Objet : Enquête publique. Dossier modifié de demande d'autorisation d'exploiter pour le projet de centrale diesel sur le site de Lucciana, au titre de la réglementation ICPE. (Article L 511 et suivants du code de l'environnement)

Sur le fond, le dossier EDF/SEI versé à l'enquête publique de la centrale de Lucciana, offre-t-il des garanties sanitaires pour la population? Est-il respectueux du plan énergétique Corse, révélateur du meilleur choix de l'opérateur en matière énergétique, fidèle aux engagements du Grenelle de l'environnement, et de la promesse du Président de la République d'engager la Corse dans le Développement Durable ?

Figure 7 : Comparaison des concentrations moyennes annuelles maximales simulées sur le domaine d'étude pour les deux scénarios en benzène et plomb (ng/m<sup>3</sup>)

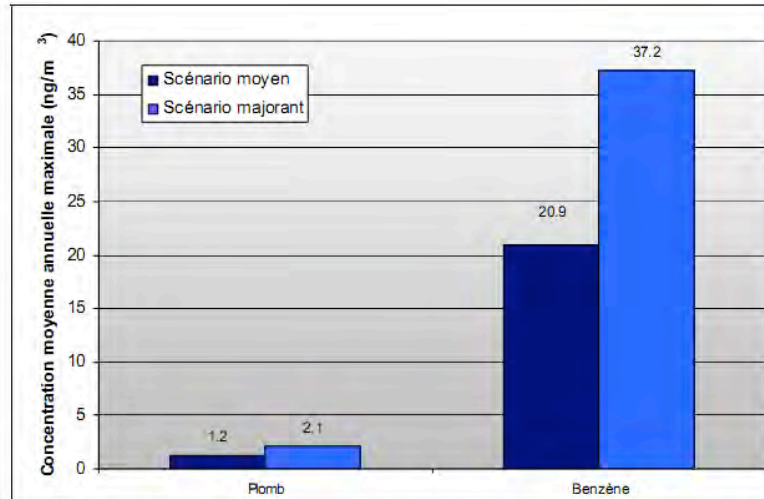
Le tableau ci-dessous n'est pas représentatif des concentrations en plomb compte tenu de l'hypothèse retenue : densité du plomb = densité des poussières.

Figure 8 : Emissions annuelles en NO<sub>x</sub> pour la centrale existante et pour le futur

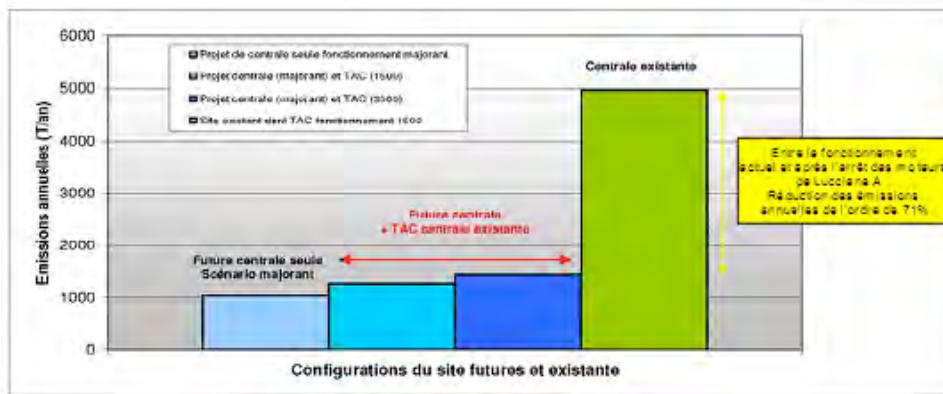
Le tableau ci-dessous indique, pour la centrale de Lucciana, une production de 5000 t de NO<sub>x</sub> /an.

Nous avons consulté le registre français des émissions polluantes, qui n'a pas du tout les mêmes chiffres que cette étude pour la centrale de Lucciana :
